核三廠二號機第十三次大修 原能會視察報告

核三廠二號機第十三次大修原能會視察報告

圖一 燃料回填前爐心風險比較圖

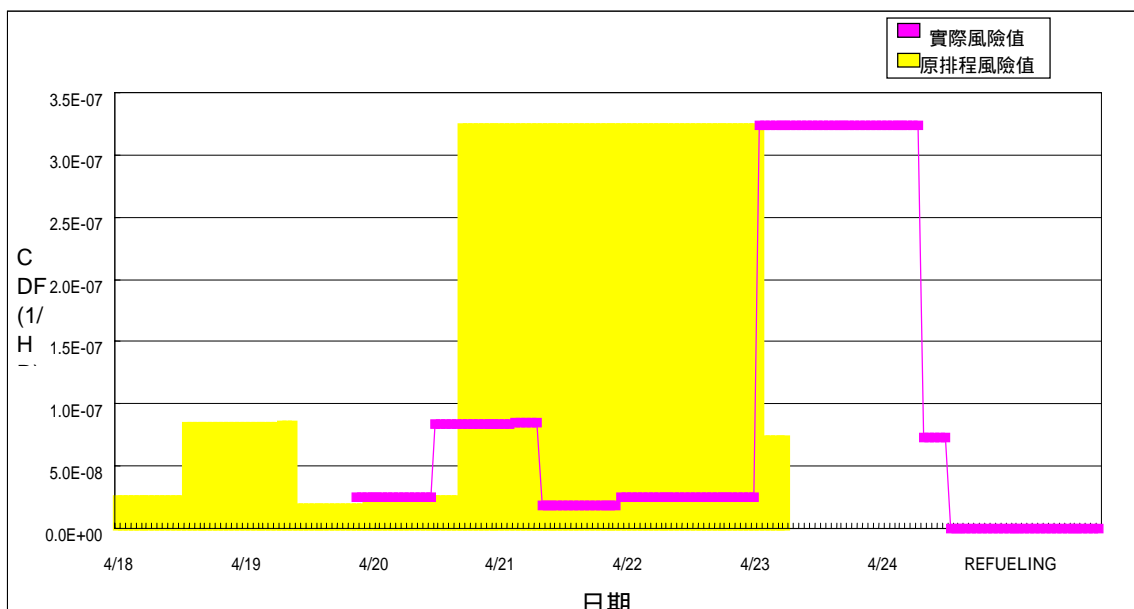
大修排程燃料回填前後之大修風險趨勢分析比較如下圖一及二所示，最高風險值未變動，其大修爐心受損機率最高值為 $3.24\text{E-}7/\text{hr}$ ，停機期間大修風險值在 $6.86\text{E-}9/\text{hr}$ 至 $3.24\text{E-}7/\text{hr}$ 。
